改善箇所説明図

改善措置の内容

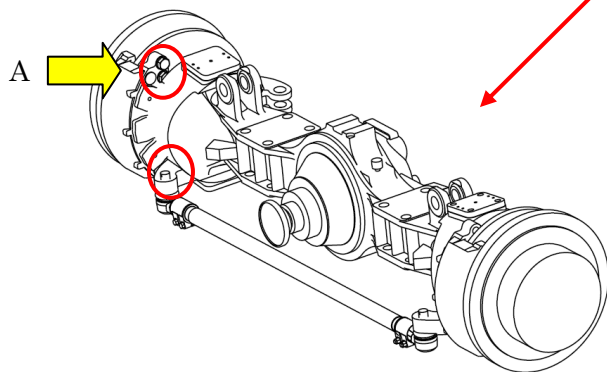
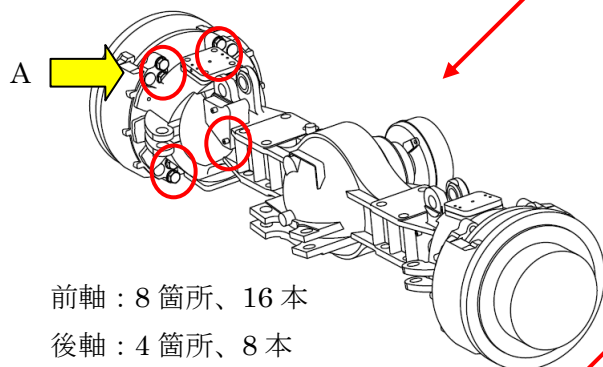
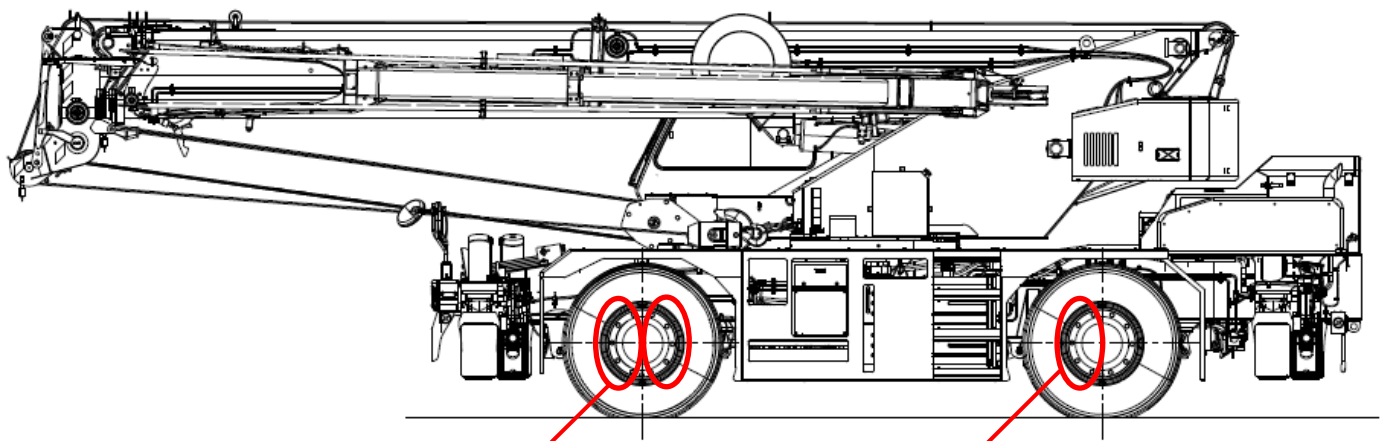
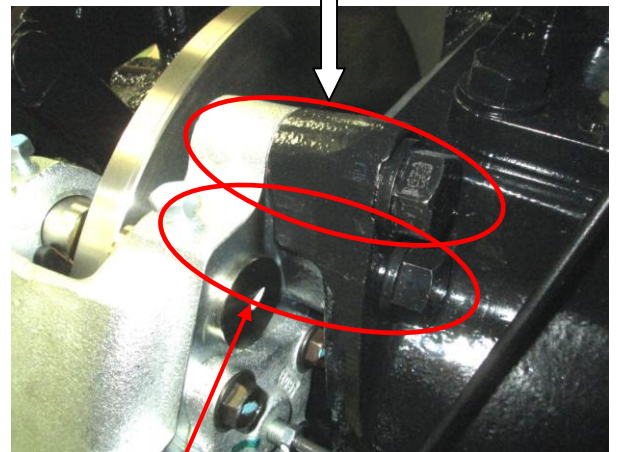
基準不適合箇所

ブレーキキャリパー取付ボルトの熱処理が不適切なため、取付ボルトの強度が不足している。そのため、そのままの状態で使用を続けると、ボルトが折損して制動力が低下するおそれがある。

全車両、ブレーキキャリパー取付ボルトを良品に交換する。

識別：作業完了後には、所定の位置に白色マーキングを施す。

白色マーキング位置：
ボルト頭部上面
